Kaavaselostus

## **L108 Vappulantien kevyenliikenteenväylä**

ASEMAKAAVA JA ASEMAKAAVAN MUUTOS

Lohjan kaupunki • Kaupunkikehitys • Kaavoitus • KLi • 23.08.2023

## Valmisteluvaiheen luonnos

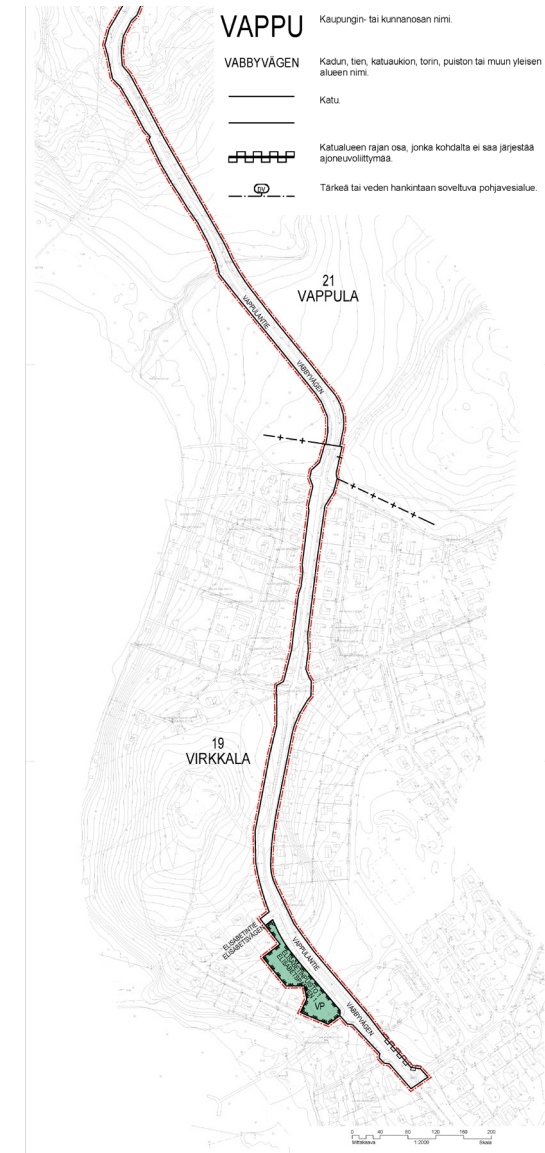
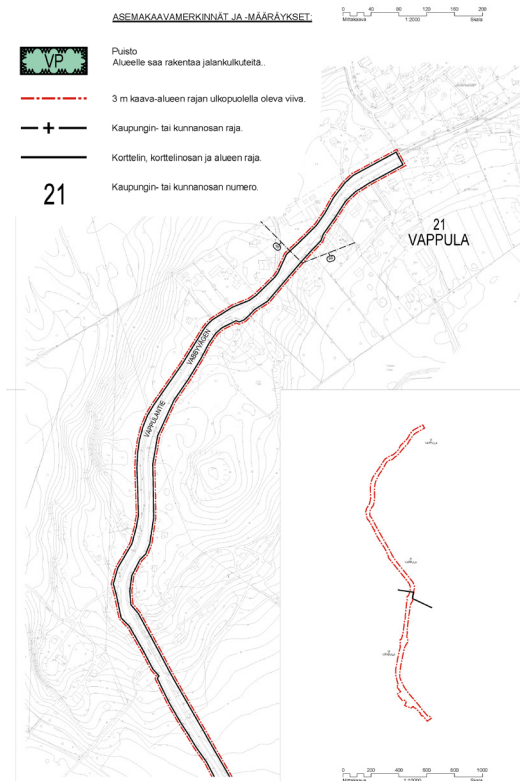
Kaava-alueen pohjoisosa sijoittuu Vivamon vedenhankintaa varten tärkeälle pohjavesialueelle. Asemakaavassa ei ole annettu määräyksiä pohjaveden huomioimisesta. ELY-keskus katsoo, että pohjaveden suojelusta on annettava seuraavan sisältöinen määräys: ”Katualueet tulee suunnitella siten, että liikenteen mahdolliset haitat pohjaveden laadulle voidaan minimoida. Rakentaminen, ojitukset ja maankaivu on tehtävä siten, ettei niistä aiheudu pohjaveden laatu-muutoksia tai muutoksia pohjaveden korkeuteen. Rakentamisen seurauksena ei saa aiheuttaa haitallista pohjaveden purkautumista.”

Kaavaluonnoksessa esitetty ratkaisu, jossa kevyenliikenteen väylä kulkee mainitussa kohdin Vappulantien itäpuolella, vaikutta rakennetun kulttuuriympäristön ja maiseman näkökulmasta mahdolliselta, vaikka etenkin mäen päällä ja rinteessä tilaa uuden väylän lisäämiseksi tien reunaan on vain vähän. Katusuunnittelun ja toteutuksen tulee olla erittäin hienovaraista, mikä on hyvä tuoda esiin jo kaavamääräyksissä.

Lisäksi museo katsoo, että väylän puolisuutta olisi ehkä hyvä tällä osuudella vielä tutkia, sillä etenkin joiltain osin uuden väylän sijoittamien tässäkin kohdalla tien länsipuolelle voisi olla luontevampi ja maisemallisesti parempi valinta.

Kaavakarttaan lisätty pohjavedensuojelua koskeva määräys.

Katusuunnittelussa kevyenkulunväylä on tarkentunut, eritoten Jusolan kohdalla. Väylä tulisi kiertämään idän puolella niin, että nykyistä Vappulantietä muutetaan kevyenliikenteen käyttöön. Sijoituksesta johtuen Vappulantietä tullaan levennettävän tarvittavalta osalta länsipuolelle. Katusuunnitelmien perusteella voidaan todeta, ettei kevyenliikenteenväylän sekä ajoradan leventäminen tule vaarantamaan muinaisjäännöskohteita, Vabby (1000021724) ja Jusola (1000036368).

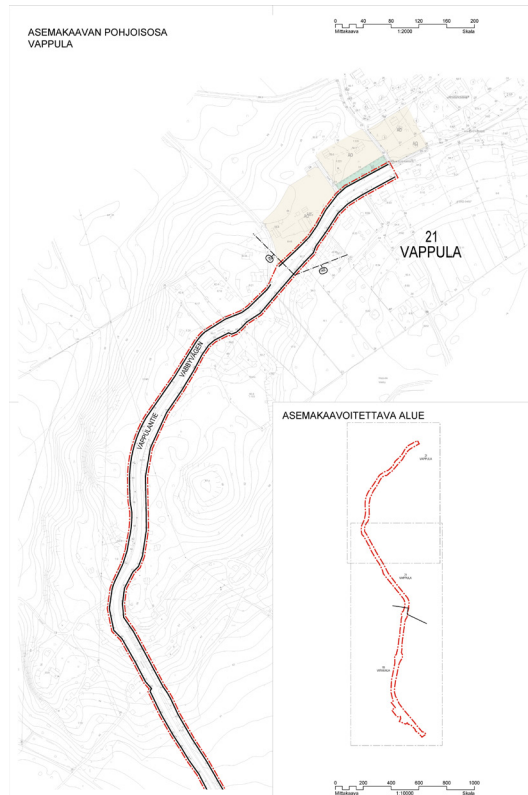
Asemakaava ei ulotu kiinteistöllenne vaan punaisen pistekatkoviivan merkitys on "3 metriä kaava-alueen ulkopuolella oleva viiva". Asemakaavan ka-tualue on esitetty mustalla paksulla viivalla nykyisen kiinteistörajan päällä ja tämä viiva on myös asemakaavan todellinen ulkoraja.

Katusuunnitelmassa Vappulantie tulee pysymään nykyisessä paikassaan ja kevyenliikenteen väylä toteutetaan kiinteistöenne vastakkaiselle puolelle Vappulantietä.
